DODATEK Č. 5 KE SMLOUVĚ O DÍLO

„Revitalizace areálu sv. Bartoloměje v Kolíně“

Popis, specifikaci a zdůvodnění změn včetně navýšení a snížení ceny obsahují změnové listy č. 28 – 33 (HA), změnový list č. 3 (NA) a změnové listy č. 10 – 11 (PA):

D 03- dvoukřídle dveře.

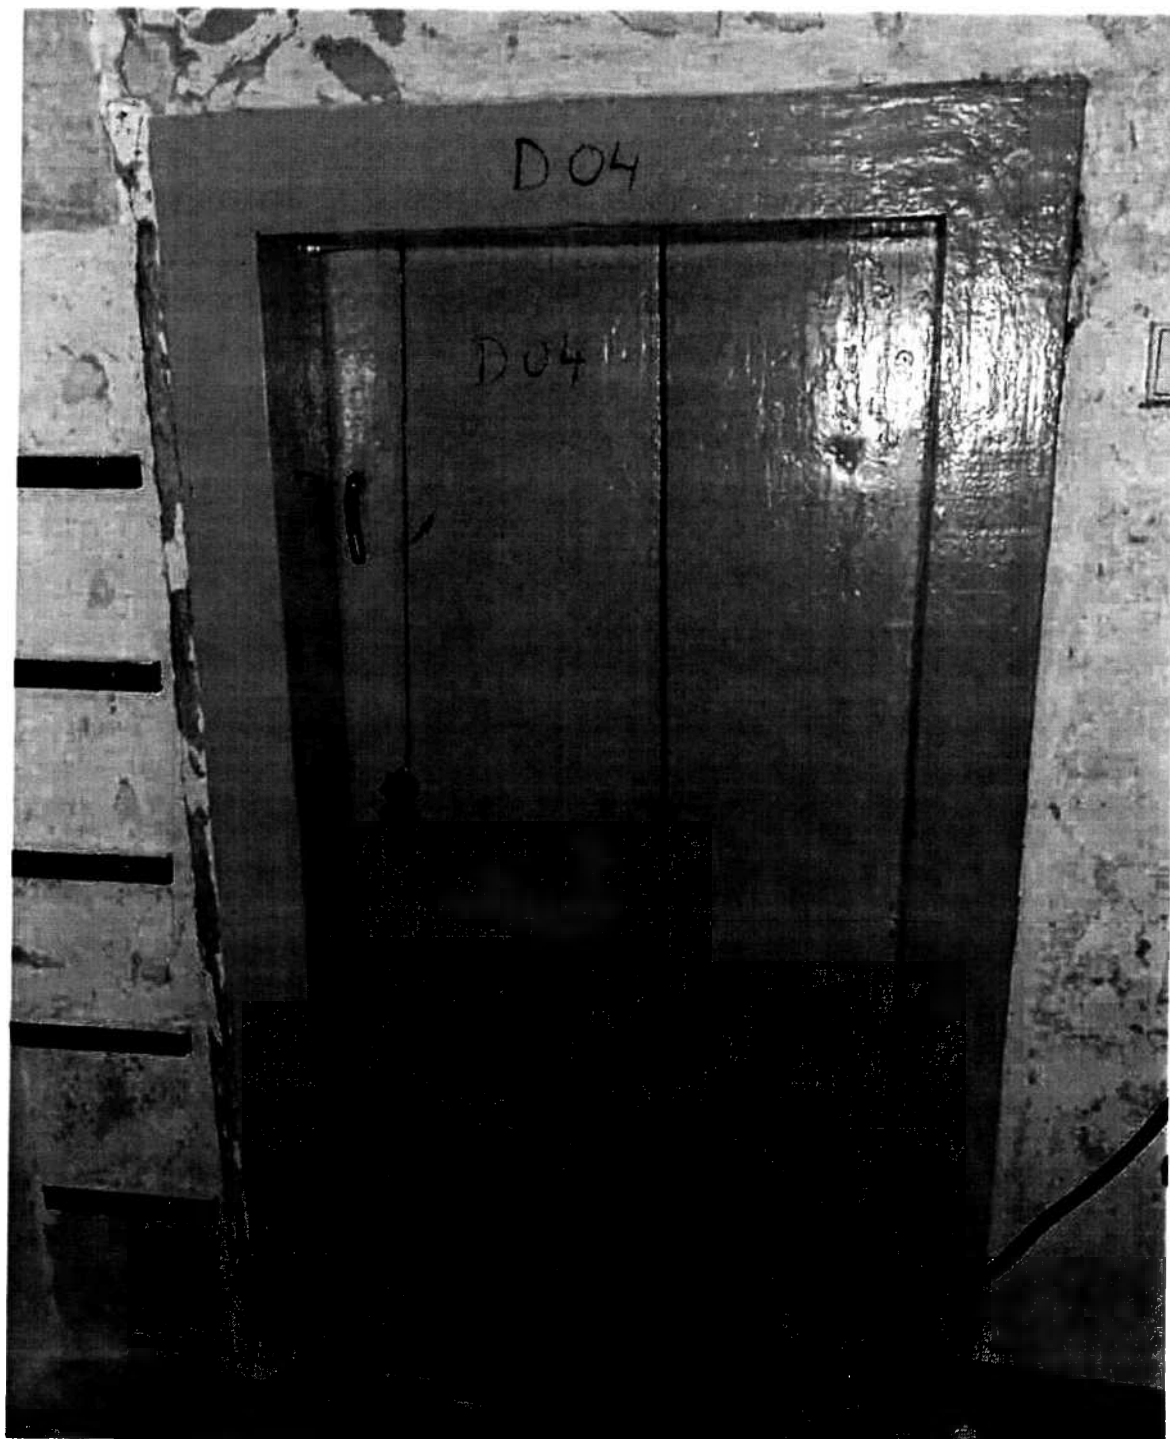
Dveře jsou podříznuté přibližně o 12 cm, takže spodní vlys je nefunkční .

Výplně dveří vystupují z drážek rámu, profilace jsou vylomené, výplně puklé.

Tesařská zárubeň je spolu s obložkou poškozená vlhkostí přibližně do 50 až 70 cm od podlahy. Podprahová spojka je vyhníla.

Demontáž dveřního křídla, vybourání zárubně, odvoz do atelieru, demontáž kování, odstranění povrchových úprav ze zárubně a dveřního křídla, demontáž obložky, odříznutí cca 70 cm svislých stojek tesařské zárubně a nastavení novým masivním dřevem, zhotovení nové podprahové spojky, výměna 40 procent obložky zárubně, rozebrání konstrukce dveří a výměna spodního vlysu, který bude rozšířen na předpokládanou původní výšku, přesazení spodních závěsů, výměna novodobé klapačky, oprava prasklin ve výplních, jejich rozšíření, kompletace dveří, celkové očištění a vybroušení. Truhlářská oprava zárubně a křídla, vyšpánování prasklin, ochrana proti dřevokazům, 2x základní a 2x vrchní nátěr dle schváleného vzoru. Oprava zámku, doplnění klíče, oprava závěsů závěsů, povrchová úprava kování v barvě dveří. Závěrečné montáže.

D04-jednokřídlé dveře.

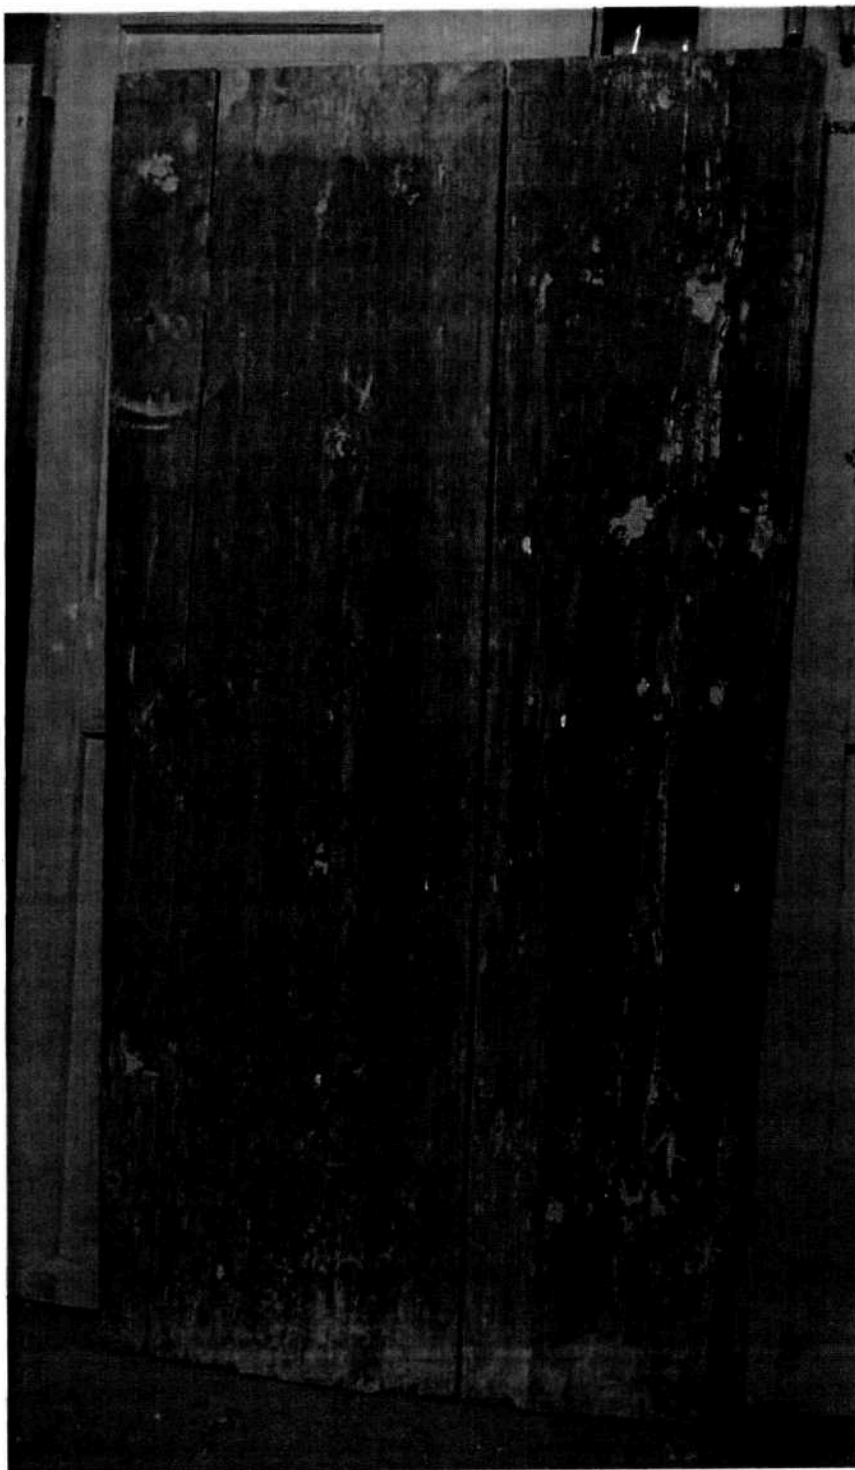
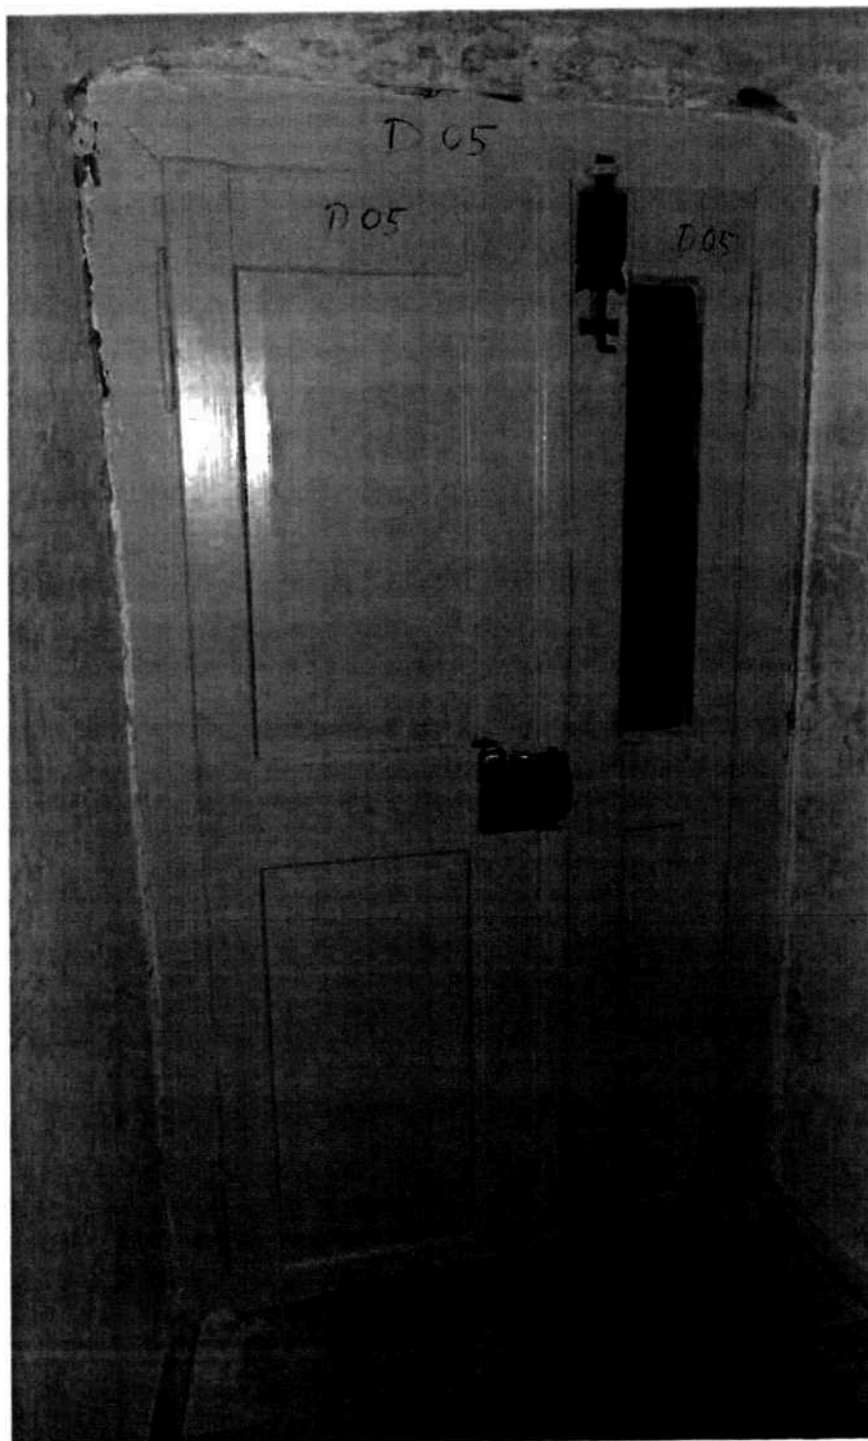
Dochovány pásové závěsy. Zde nebyl myšákový zámek, (popis na kartě, ale zámek s klíčem), **dle zadání bude dodán z depozitu.**

Klížené spoje mezi jednotlivými prkny jsou rozestouplé, do dveřního křídla jsou druhotně provedeny výřezy. Povrchové úpravy jsou dožilé.

Odvoz dveří do atelieru, odstranění stávajících nátěrů, vyražení svlaků a sesazení dřevěných desek k sobě, rozšíření dveří náklízkem z měkkého dřeva, nahrazení poškozeného materiálu novým dřevem, sanace a chemické zpevnění, povrchová úprava 2 x základ a 2x vrchní polomatný šedý nátěr, povrchová úprava kování v barvě dveří.

D 05- dvoukřídle dveře.

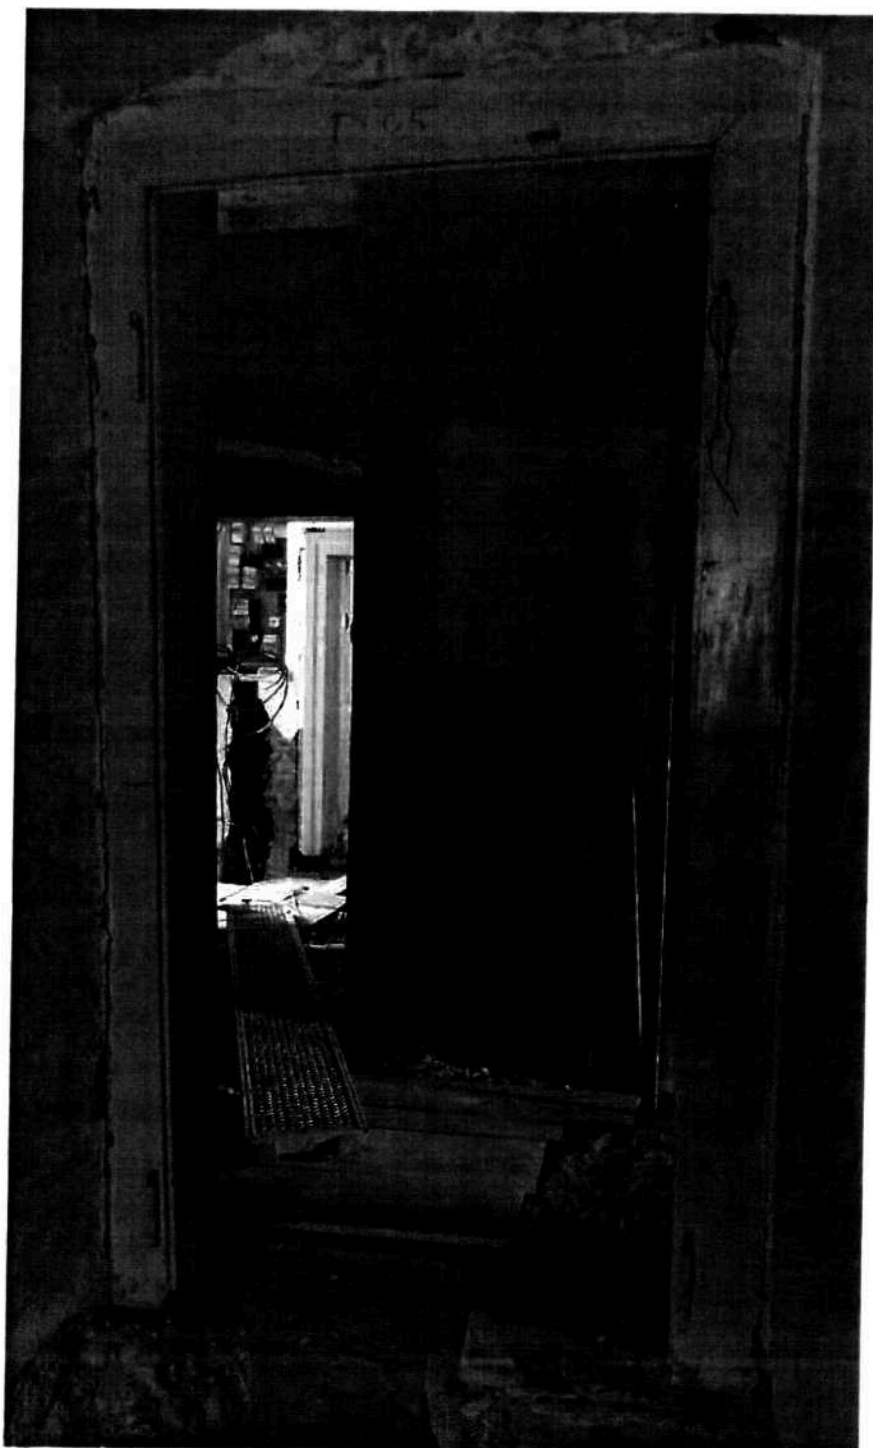
Dveře jsou podříznuté přibližně o 12 cm, takže spodní vlys je nefunkční.

Dveřní výplň je nahrazena sklem.

Tesařská zárubeň je spolu s obložkou poškozená vlhkostí přibližně do 60 cm od podlahy. Podprahová spojka chybí.

II varianta

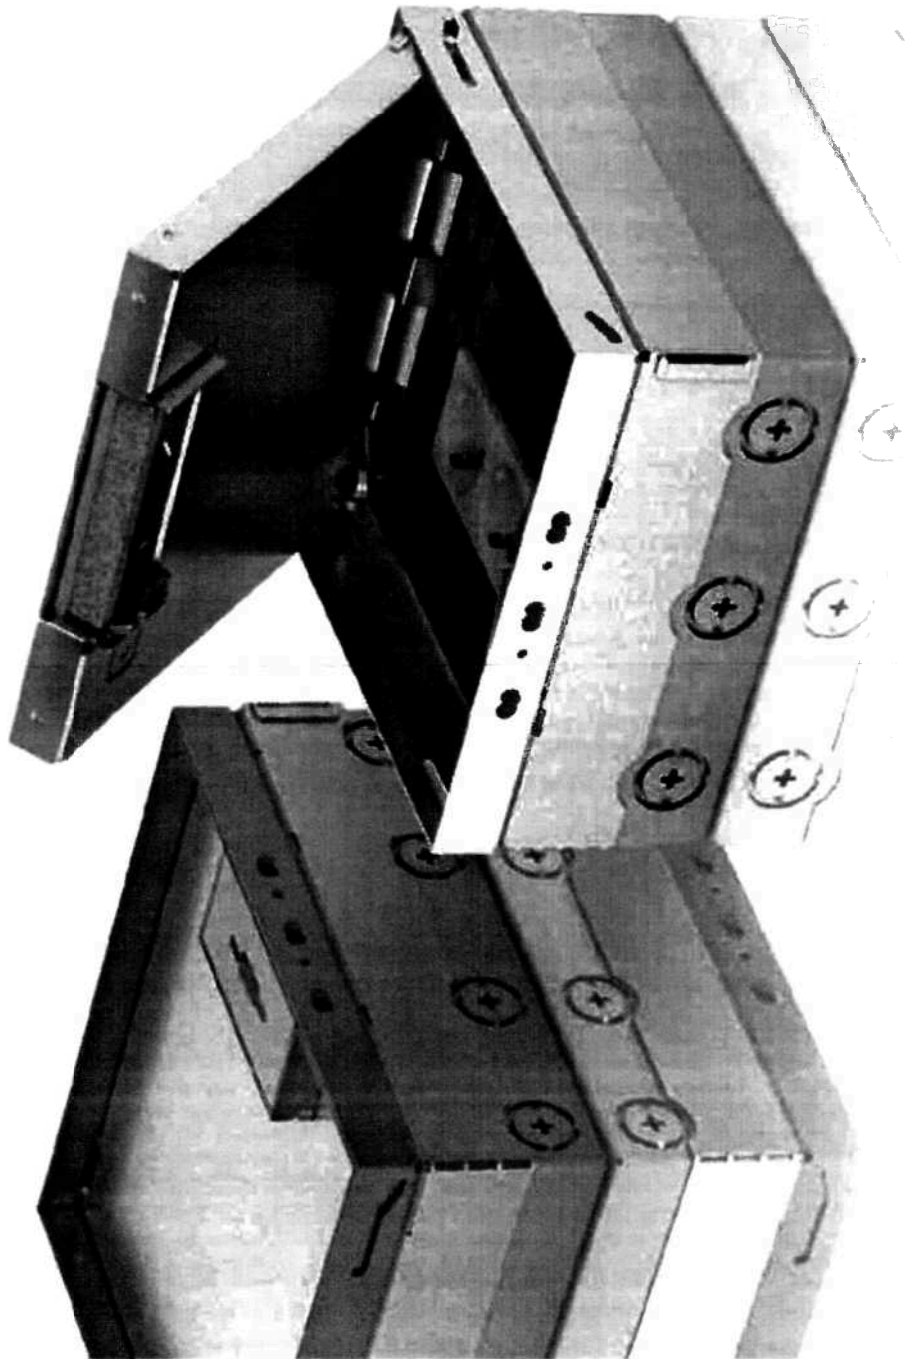
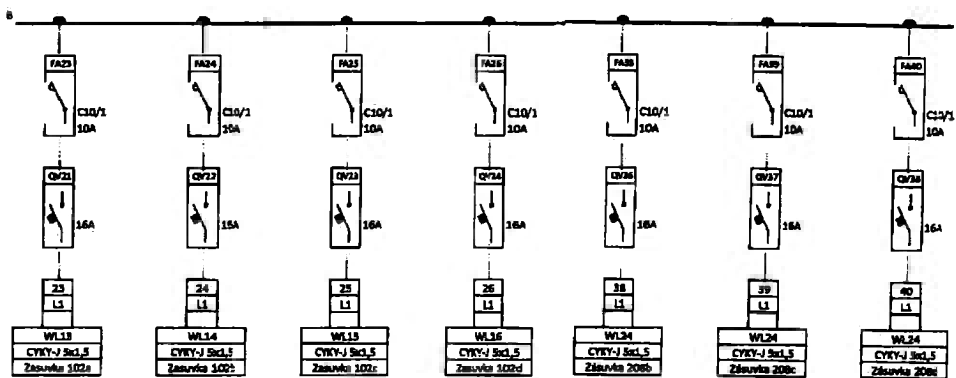
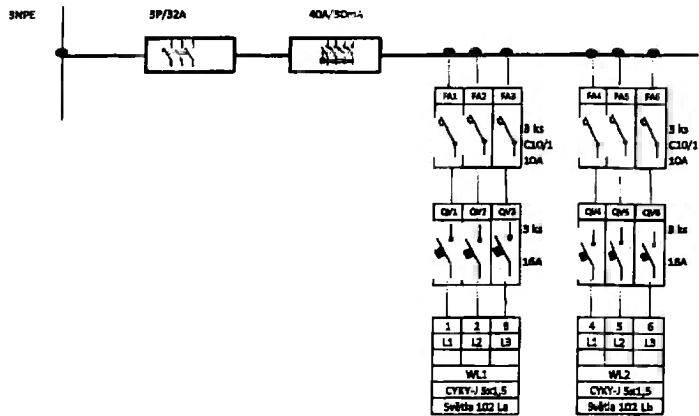
Dobrý den,
Tak tato krabice určitě ne. Podlahové krabice jsou zapuštěny po dřevěné podlahy a nemohou tam „svítit“, ale do víka bude vložena část prkenné podlahy. Níže zasílám typ který standardně používáme na jiných stavbách – viz. příloha.

S tímto provedením, zapuštěný rámeček s dřevěným krytím, lze souhlasit, čím míň nápadné, tím lépe, měď i bronz jsou v pořádku.
